0006_18.07P-4-AP

Жилой дом
Секции 4.1-4.3

Маркировочный план 2 этажа секции 4.1

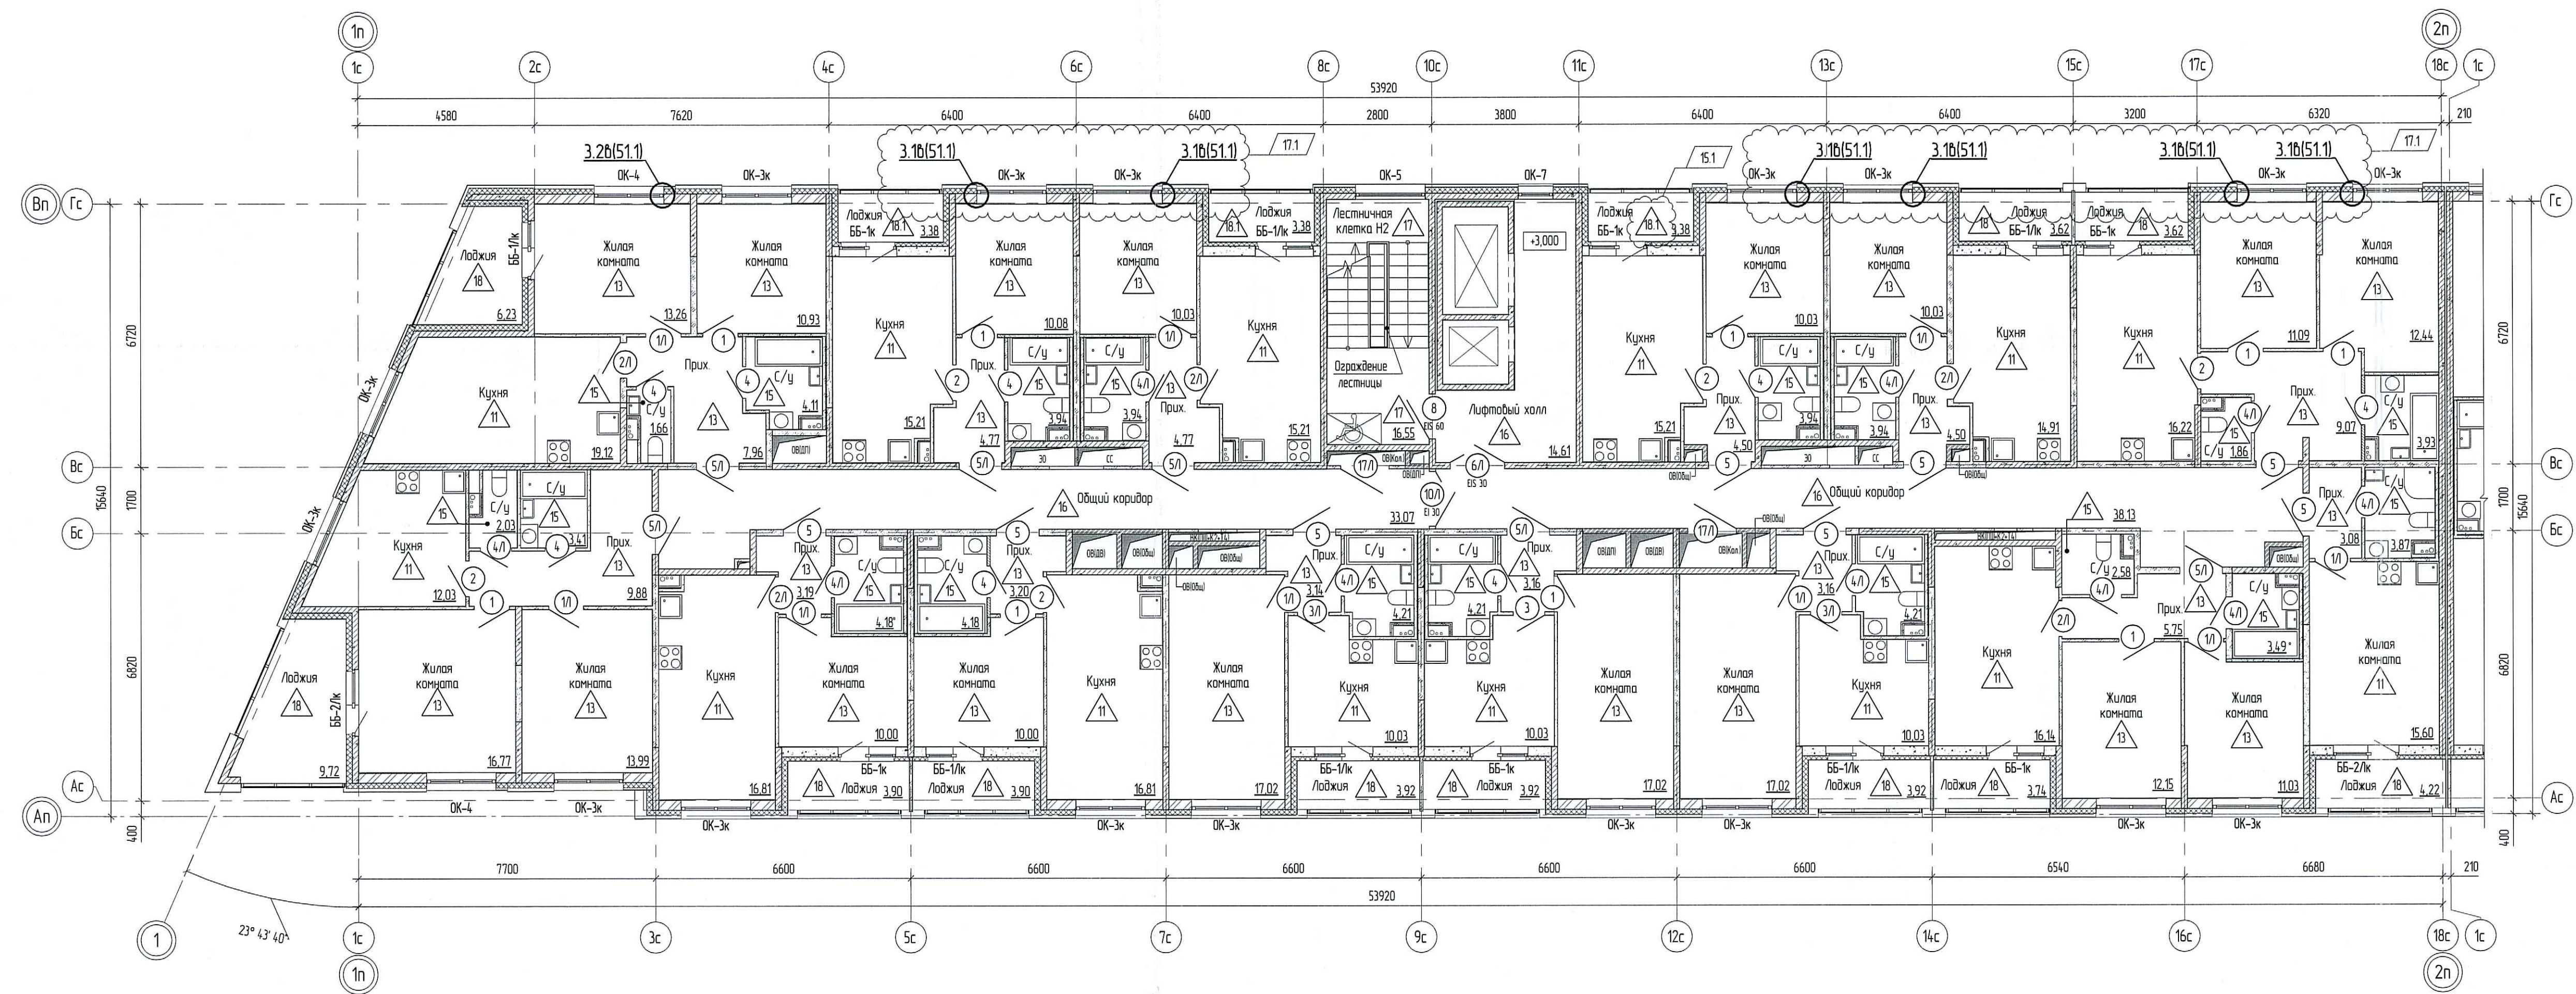
| Ведомость изменений | | |
|---------------------|----------|--|
| 6. | 05.02.20 | Письмо ООО «Сэтл Сити» от 17.01.2020 №3993/ДПП/СЭС, добавлены двери коллекторных |
| 15.1 | 30.04.20 | Письмо ООО «Сэтл Сити» от 27.02.2020 №4411/ДПП/С, изменение марки пола |
| 17.1 | 21.08.20 | Письмо ООО «Сэтл Сити» от 24.08.2020 №5963/ДПП/СС - изменение узла примыкания оконного блока (инсоляция) |
